Mission régionale d'autorité environnementale  
**Grand Est**

**Avis sur les projets de révisions allégées n°1 et n°2  
du Plan local d'urbanisme (PLU)  
de la commune de Chalandry-Elaire (08)**

n°MRAe 2024AGE56

*Illustration 4: Localisation du site sur l'atlas cartographique de la TVB - source Schéma régional de cohérence écologique (SRCE)*

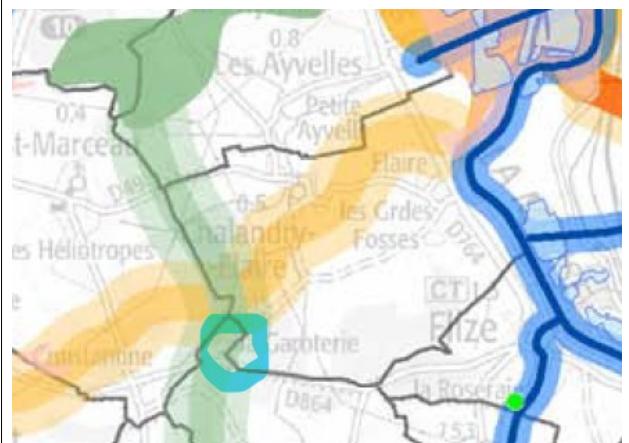
L'emprise des 2 révisions allégées est concernée par un corridor écologique des milieux boisés identifié au titre du Schéma régional de cohérence écologique (SRCE) Champagne-Ardenne intégré au SRADDET Grand Est. Cet élément n'a pas été identifié ni pris en compte au sein de l'évaluation environnementale.

L'Ae relève que la haie bordant le terrain le long de la route départementale RD864 au sud-ouest est identifiée en tant que réservoir de biodiversité. Le dossier (révision allégée n°2 « entrée de ville », voir chapitre 3.4 ci-après) indique qu'il est nécessaire de maintenir la haie bordant le rond-point. Pourtant, le règlement prévoit la possibilité qu'elle soit remplacée.

**L'Ae signale que le remplacement d'une haie ancienne qui constitue un écosystème installé par une nouvelle haie ne conserve ni la biodiversité qu'elle hébergeait, ni la qualité et la quantité des services qu'elle rendait. Il est essentiel d'agir en faveur de la préservation des haies anciennes.**

- prendre en compte et analyser l'impact du projet sur le corridor écologique identifié au Schéma régional de cohérence écologique (SRCE) Champagne-Ardenne intégré au SRADDET ; assurer la préservation stricte de la haie existante identifiée dans le cadre de la Trame verte et bleue et retirer toute mention concernant son éventuelle destruction et remplacement ;
- décliner la séquence « Éviter-Réduire-Compenser (ERC) » pour l'ensemble des espèces, notamment d'oiseaux, pour lesquelles un enjeu a été identifié lors de l'évaluation environnementale et solliciter une dérogation à la législation sur les espèces protégées si cela s'avère nécessaire.

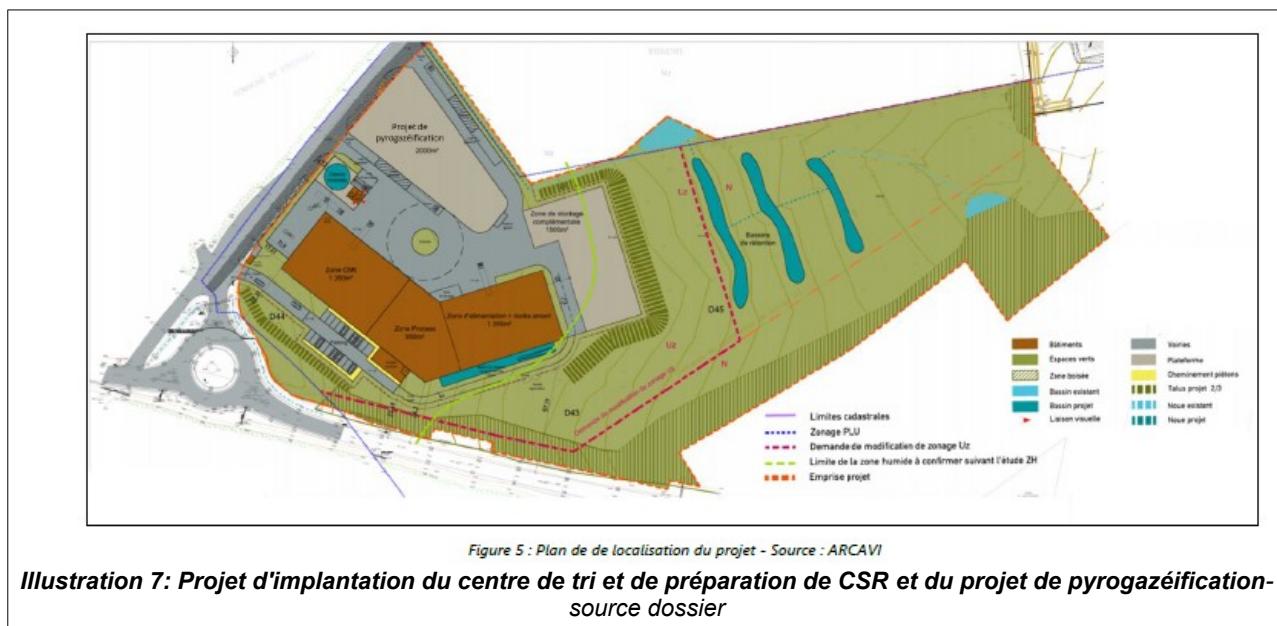
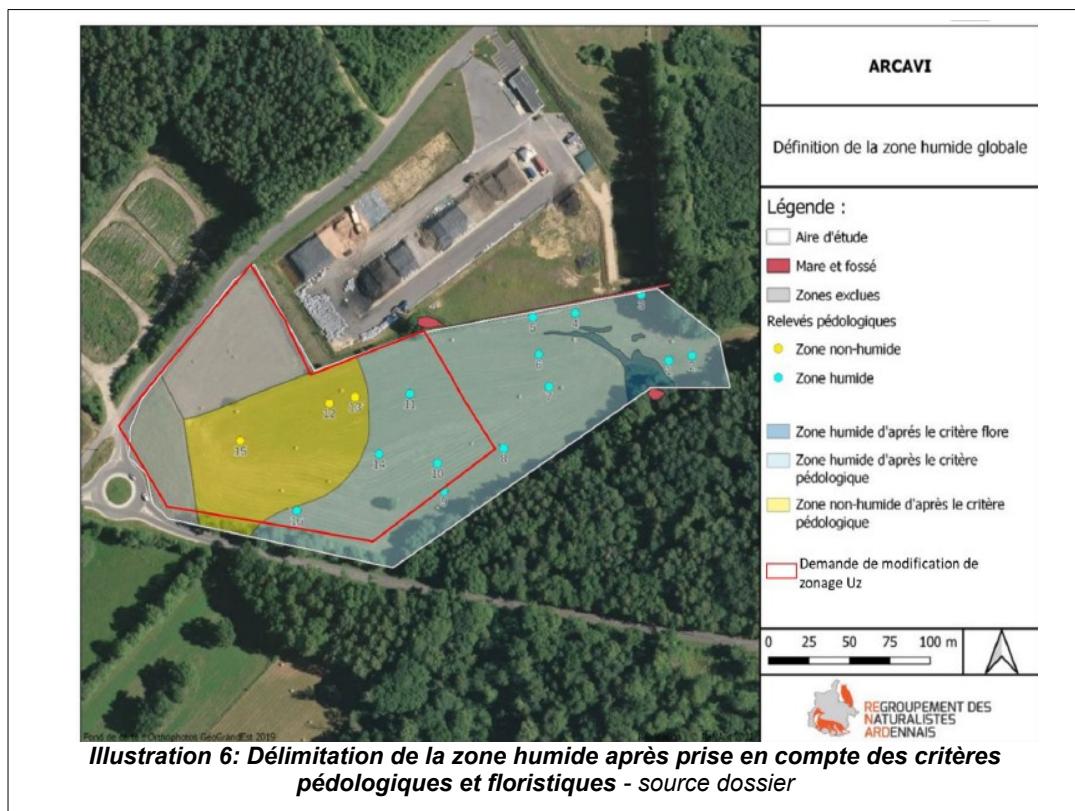
La collectivité indique que l'extension de la zone urbaine Uz aura un impact potentiel sur les zones humides, que les mesures compensatoires nécessaires feront l'objet d'une étude écologique réalisée dans le cadre du dossier de DDAE du projet, ce qui milite à nouveau pour la mise en œuvre d'une procédure commune. Elle précise que la société a modifié l'implantation du projet, en le décalant vers le nord-ouest, de façon à préserver « au maximum » la zone humide délimitée.

L'Ae souligne la difficulté de compenser la destruction d'une zone humide qui constitue un écosystème complexe aux multiples fonctions et nécessitant une zone d'alimentation.

L'Ae regrette qu'une partie des installations du centre de tri et de préparation de CSR, en zone urbaine Uz, ainsi que 3 bassins de rétention, en zone naturelle N, soient projetés au sein de la zone humide caractérisée. Le dossier indique de plus qu'un terrassement de 1,30 m de profondeur sera nécessaire. De plus, l'Ae relève que le règlement de la zone N ne permet pas la réalisation de bassins de rétention, ce qui montre une mauvaise coordination entre les révisions du PLU et le projet et confirme la nécessité de mettre en œuvre une procédure commune.

- *retirer de la zone urbaine Uz la totalité de l'emprise identifiée comme zone humide et de la maintenir en zone naturelle N. Elle renouvelle sa recommandation d'étudier d'autres alternatives d'implantation du projet (paragraphe 3.1 ci-avant), de décliner la séquence, Éviter-Réduire-Compenser (ERC) en privilégiant l'évitement, et de démontrer que le site retenu est celui du moindre impact environnemental ;*
- *retirer du dossier tout élément laissant supposer que la réalisation de bassins de rétention pourrait être permise, en zone naturelle N, de plus au sein d'une zone humide avérée.*
